监理工程师通知单

工程名称：衡南县江口镇同福村 20MW 光伏发电项目 编号：ZHJL-HNGF-TZD-006

事由：关于外线施工质量事宜

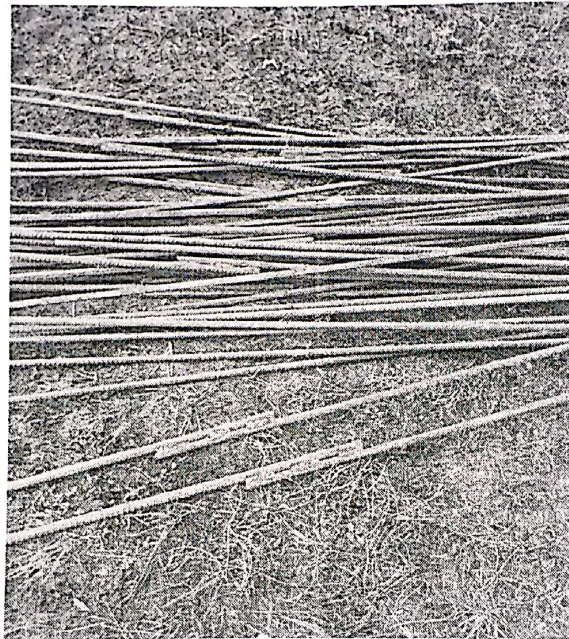
2020 年 1 月 9 日我监理人员巡查外线 8#施工现场时，发现钢筋搭接部分存在未采用满焊、焊渣未清除等质量问题，不符合规范要求。现要求相关施工单位立即整改，严格按规范要求施工，确保工程质量，整改完成自检合格后报监理项目部复查，复查合格后方可进入下道工序，否则将给予严厉处罚，后附图。
